**AVIS RELATIF À LA PROTECTION
CONTRE LES EVENTUELS EFFETS NOCIFS ET NUISANCES
PROVOQUÉS PAR LES RAYONNEMENTS NON IONISANTS
GÉNÉRÉS PAR DES ANTENNES ÉMETTRICES STATIONNAIRES**

Commune : WATERLOO - Exploitant : ORANGE

Référence exploitant : 213W1_1/ 30018W1_1/ 40018W1_1/50018W1_1

Rapport n° 2911 / 2025

Figure 1 : Vue en plan des lieux de séjour et des points de contrôle

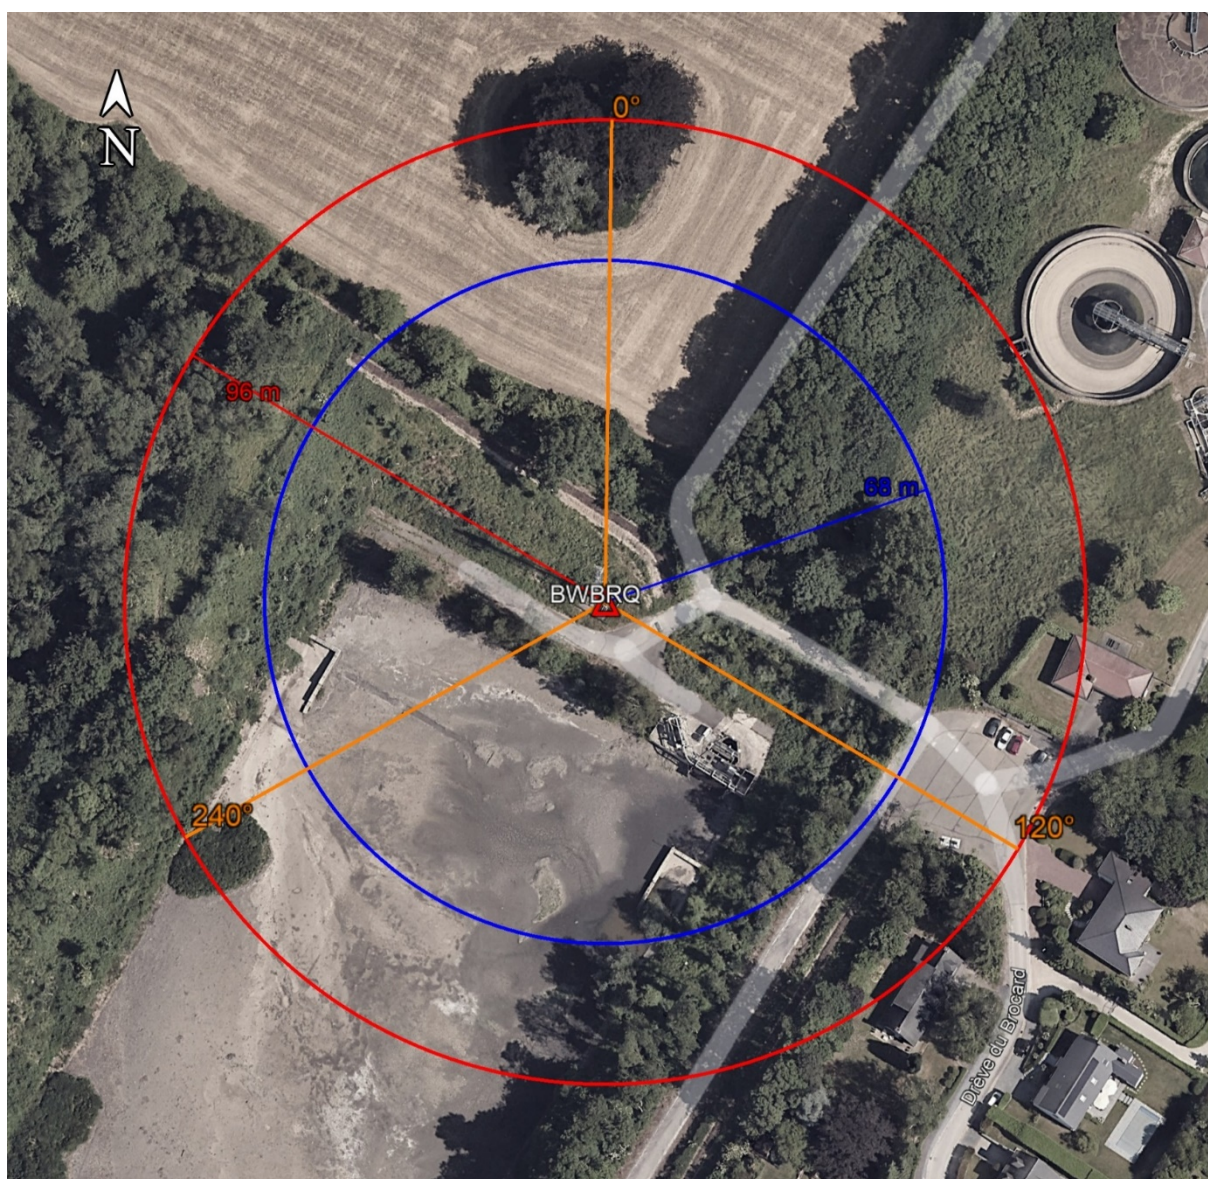
En ce qui concerne les antennes de l'installation mentionnées dans le tableau 1, la distance maximale à laquelle la limite pourrait être atteinte, à l'extérieur, est égale à 93,6 m. S'il n'y a pas de LS à une distance inférieure, les antennes respectent forcément la limite d'immission.

Dans le cas des LS situés à l'intérieur des bâtiments, une atténuation d'obstacle est prise en compte et il en résulte que la distance maximale à laquelle la limite pourrait être atteinte se réduit à 66,7 m.

Figure 2 : Vue en plan des installations d'antennes dans un rayon de 300 mètres autour de l'installation faisant l'objet de la demande d'avis

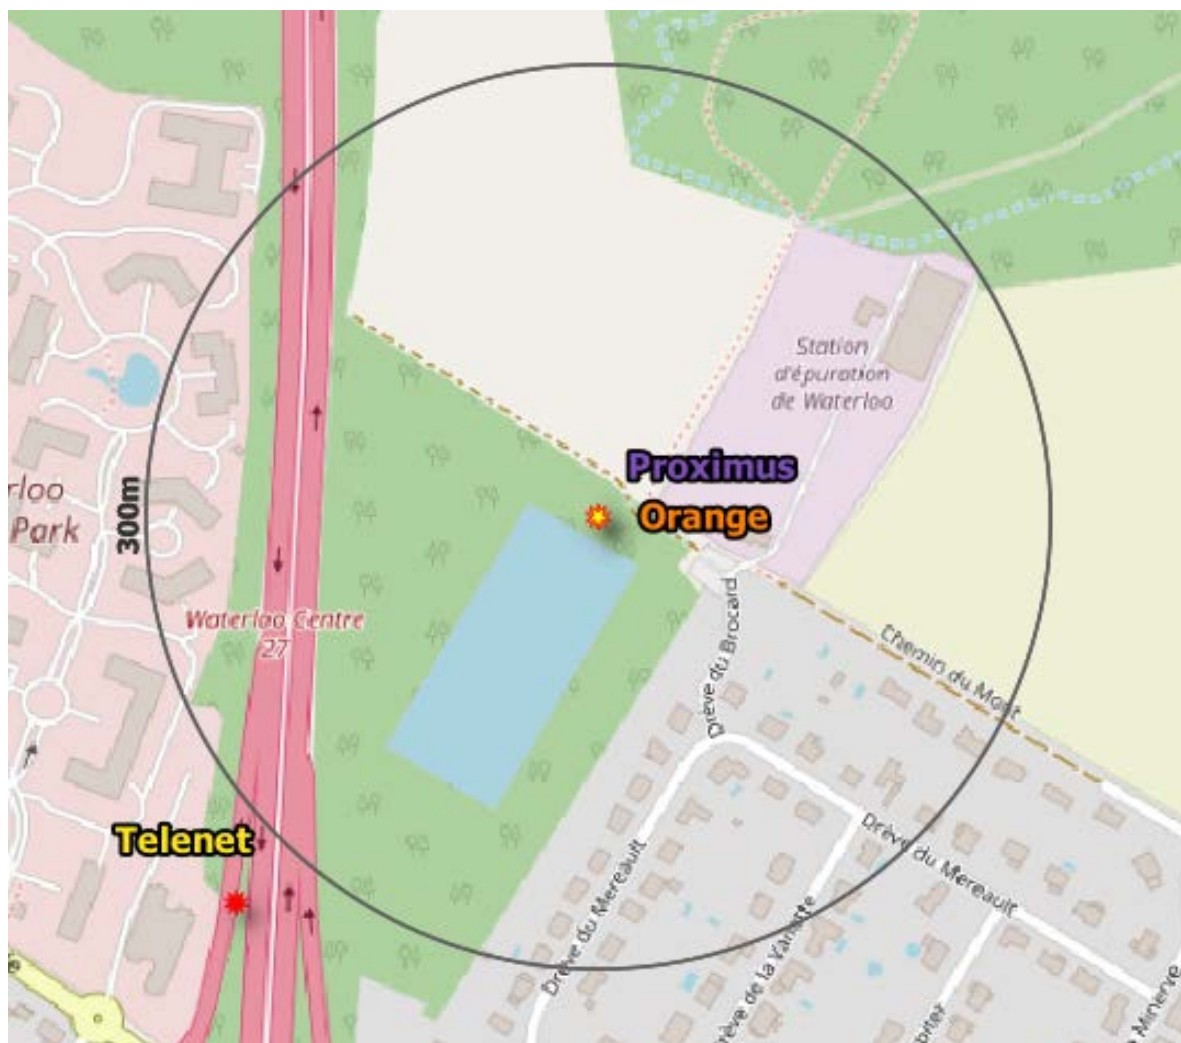
Compte tenu des considérations ci-dessus, il apparaît que l'intensité du rayonnement électromagnétique généré, dans les lieux de séjour situés dans un rayon de 300 mètres autour de l'installation référencée dans le paragraphe 2, par l'ensemble des antennes émettrices stationnaires de l'ensemble des exploitants du même site d'antennes émettrices stationnaires respecte la limite fixée à l'article 4, § 2 du décret.
